**АНАЛИЗ И ДОРАБОТКА ПРОЕКТА СТБ/ОР  
«ПЕРЕКЛЮЧАТЕЛИ ТИПА «ТУМБЛЕР». ОБЩИЕ ТЕХНИЧЕСКИЕ УСЛОВИЯ»**

Во время работы над отзывом и предложениями [1-4] к окончательной редакции, сводке отзывов и пояснительной записке вновь разрабатываемого проекта государственного стандарта СТБ/ОР «Переключатели типа "Тумблер". Общие технические условия» появилась возможность поновому взглянуть на проблему и критически оценить ряд предшественников данного проекта.

Рисунок 2 – Осциллограмма замыкания/размыкания группы контактов тумблера ТЗ

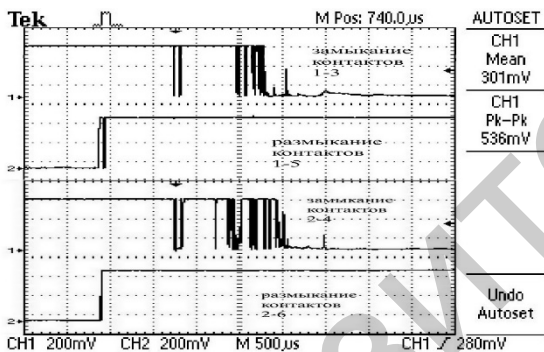
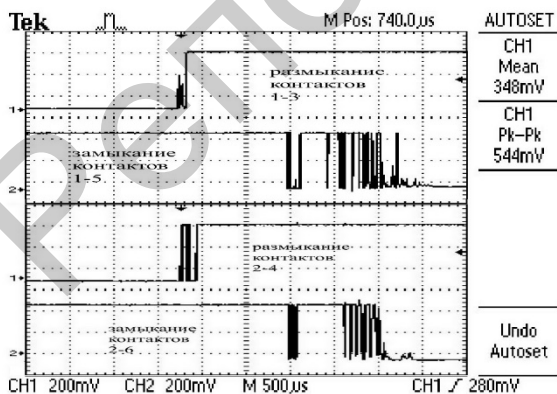
На рис. 2, 3 приведены осциллограммы напряжений в электрических цепях замыкания/размыкания и размыкания/замыкания группы контакт-деталей тумблера ТЗ. В обоих случаях продолжительность замыкания и размыкания составляет  $\leq 2,5$  мс и в данном случае имеет место неперекрывающий контакт электрической цепи.

Рисунок 4 – Осциллограмма переключения группы задублированных контактов тумблера МТЗ

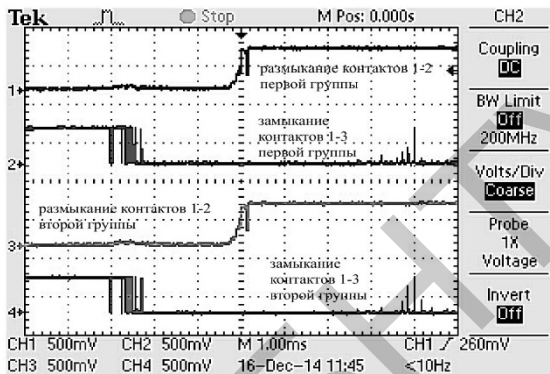
На рис.4 приведена осциллограмма напряжений в электрических цепях переключения группы задублированных контакт-деталей тумблера МТЗ. Продолжительность замыкания и размыкания составляет  $\leq 3$  мс, и в данном случае имеет место перекрывающий контакт электрической цепи. При переключении электрических цепей задублированных контактов тумблера МТЗ все контакты закорочены в течение времени  $> 2$  мс.
